**Vyřazení k existenci sítí
provozovaných společností
Veolia Energie ČR, a.s.**

Název akce:	Chodník spojující ul. Krasnoarmejská a ZŠ Kosmonaut	
Lokalizační údaje:	Okres:	Ostrava-město
	Obec:	Ostrava
	Název k.ú.:	Záběh nad Odrou
Zájmové území:	Vymezeno v situaci uvedené v příloze	
Kontaktní osoba:	Ing. David Sýkora, Ph.D.	
Kontaktní údaje: tel., e-mail	725656088, sykora@projectdesign.cz	
Platnost vyřazení:	1 rok ode dne vyhotovení 15.01.2019

Příloha .1

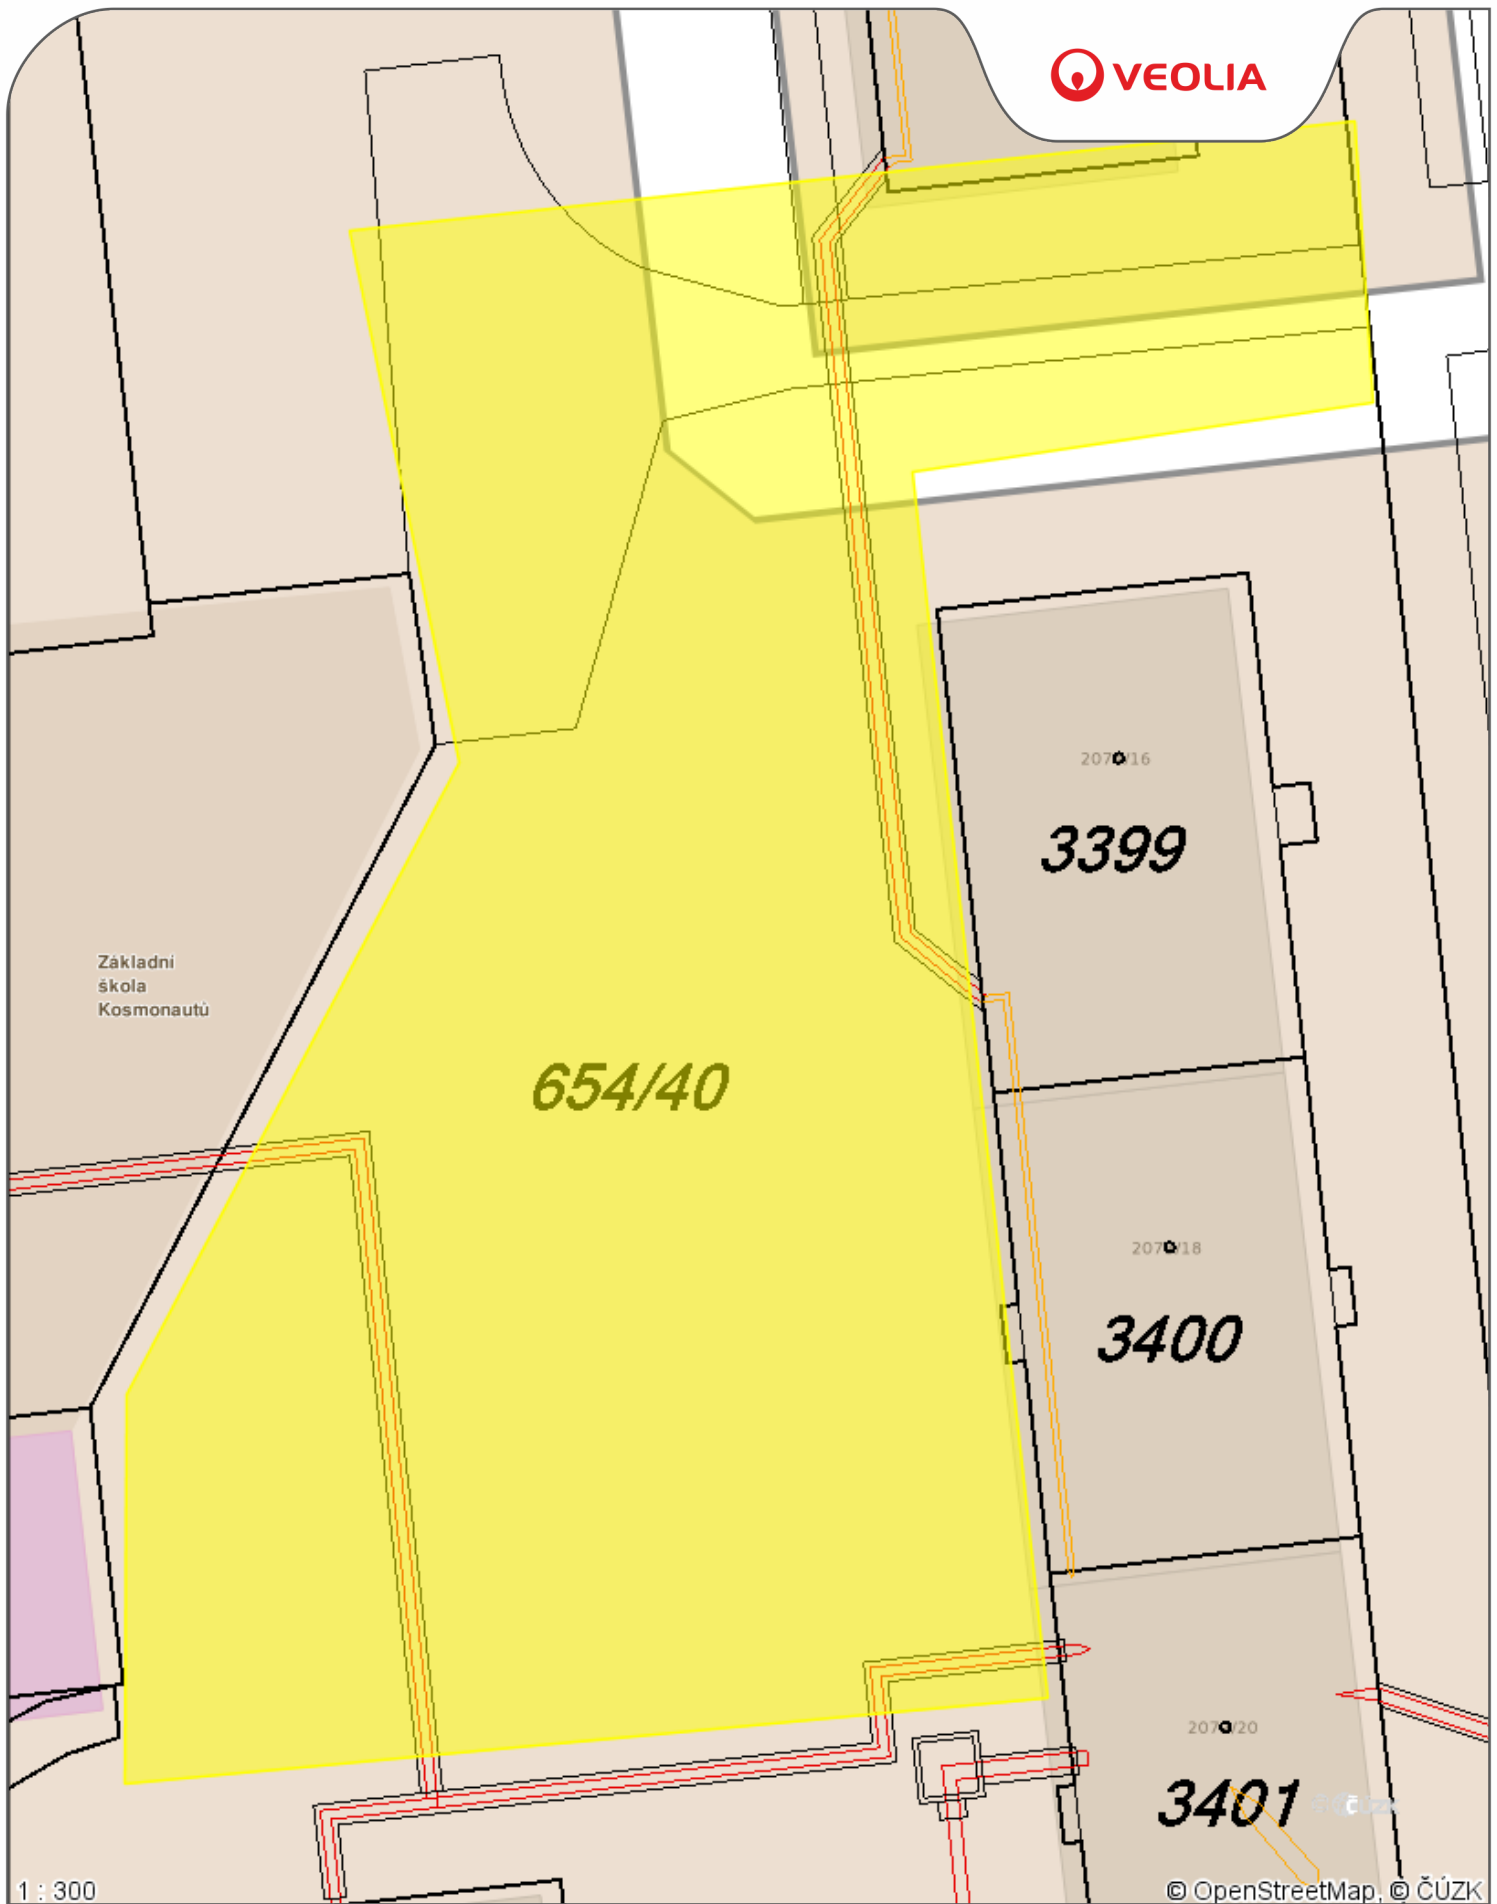
Ve Vámi vyznačeném zájmovém území

dojde k dotčení

Nadzemní a podzemní vedení tepelných sítí

- Zemní práce do vzdálenosti 2,5 m na každou stranu od svislé roviny vedené po obou stranách teplotního zaizolování budou prováděny ručně se zvýšenou opatrností, tedy bez použití mechanizačních prostředků.

- Při souběhu nebo křížení požadujeme respektovat zákonné ochranné pásmo tepelného zaizolování, tzn. zajistit odstup min. 2,5 m od jeho vnější hrany. Křížení pak požadujeme vést kolmo, mimo tělesa tepelných kompenzátorů, šachtic a nahlížecích otvorů s tím, že nové nebo překládané vedení je nutné uložit do chráněny určené k ochraně proti mechanickému poškození a vyšší teploty, která v případě havárie a úniku topného média, může dosáhnout u horkovodu teploty 160°C a u parovodu 185°C. Délka chráněny musí při křížení přesahovat o minimálně 1 m přes dorysný okraj tepelného vedení na obě strany. Při souběhu doporučujeme použít chráněny ku ve vzdálenosti 0,5 až 1 metru od okraje tepelného vedení. a to s přesahem 1 m na každou stranu od vnější hrany našeho tepelného kanálu, resp. přídizolovaného potrubí. Pro plynové potrubí požadujeme splnit povinná opatření dle platné legislativy pro umístění plynového vedení v blízkosti podzemních polouzavřených dutých prostor. Při pracích v ochranném pásmu požadujeme dodržení SN 73 6006 - Výstražné fólie k identifikaci podzemních vedení technického vybavení.

U podmínky dodržení SN 736005 upozorníme na skutečnost, že tepelné vedení v podkladech Veolie není zamýšleno, ale pouze zakresleno. Přesnou polohu lze určit pouze sondážními výkopy s jejich následným zaměřením.
